**VERSLAG VAN EEN GELIJKVORMIGHEIDSONDERZOEK VOOR INGEBRUIKNAME EN/OF CONTROLEBEZOEK
VAN EEN ELEKTRISCHE INSTALLATIE OP LAAGSPANNING EN ZEER LAGE SPANNING****Algemene gegevens**

Plaats van het onderzoek:	Neerstraat 14 , 2260 WESTERLO				
Eigendom van:	/				
Opdrachtgever:	Tops @ Home,Leuvensesteenweg 59-61, 3200 AARSCHOT				
Type lokalen:	Woning	DNB:	Fluvius	Tarief:	Dag
EAN-code installatie:	541 44	Nr. teller:	18107480	Index:	87445 kWh
Installateur:	/				
BTW-nr.:	/	Of ID-kaartnr:	/	Uitgereikt te:	/ op /
Agent-bezoeker:	Gert Vos				Datum onderzoek: 11/04/2019

Overeenkomstig de voorschriften van het Algemeen Reglement op de Elektrische Installaties (A.R.E.I.) - Interne procedure QPRO/ELE/001	
Type keuring:	Art. 276bis Verkoop van een wooneenheid
Bijkomende info:	/
Herkeuring op:	/
Bescherming tegen elektrische schokken bij onrechtstreekse aanraking: Art. 86 Huishoudelijke lokalen of plaatsen (net TT - voeding van de elektrische installatie via elektrische teller)

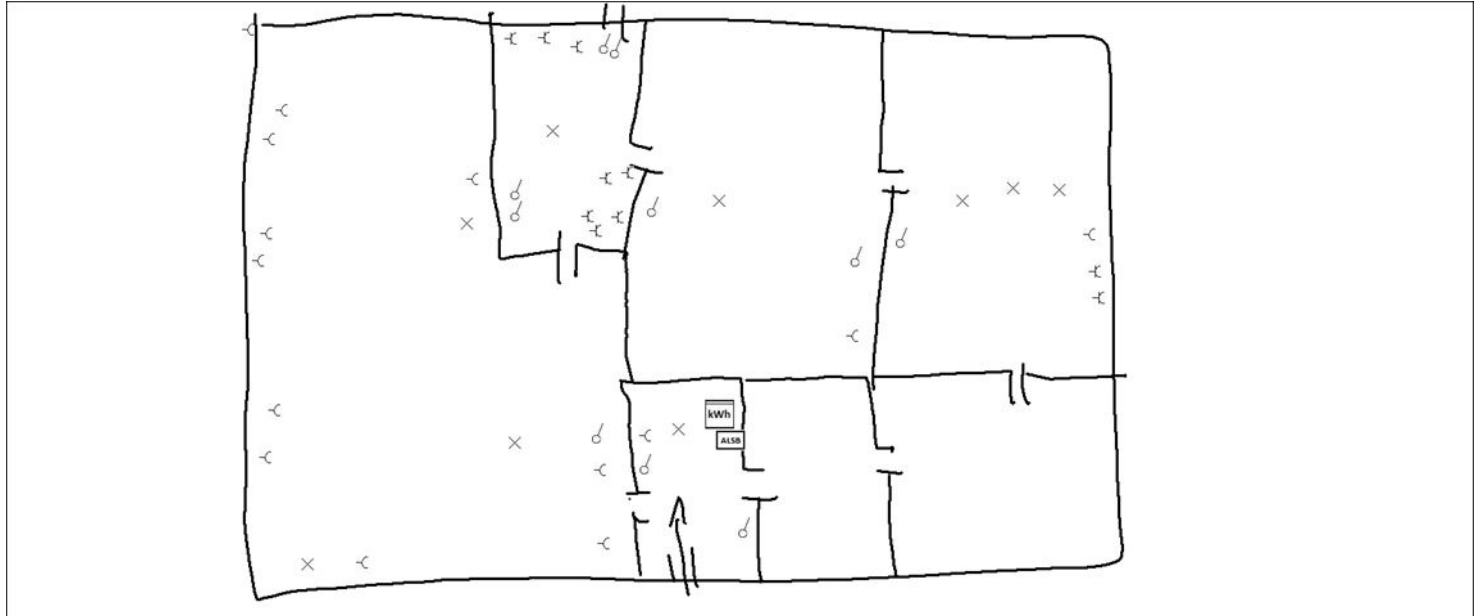
7.25:ONDER DIFFERENTIEEL

- 7.25. : Gesmolten en verbrand elektrisch materiaal (geleiders, beschermingsinrichtingen, stopcontacten,...) dient vervangen te worden. Indien vereist dient de oorzaak opgezocht en verholpen te worden. (art 104)
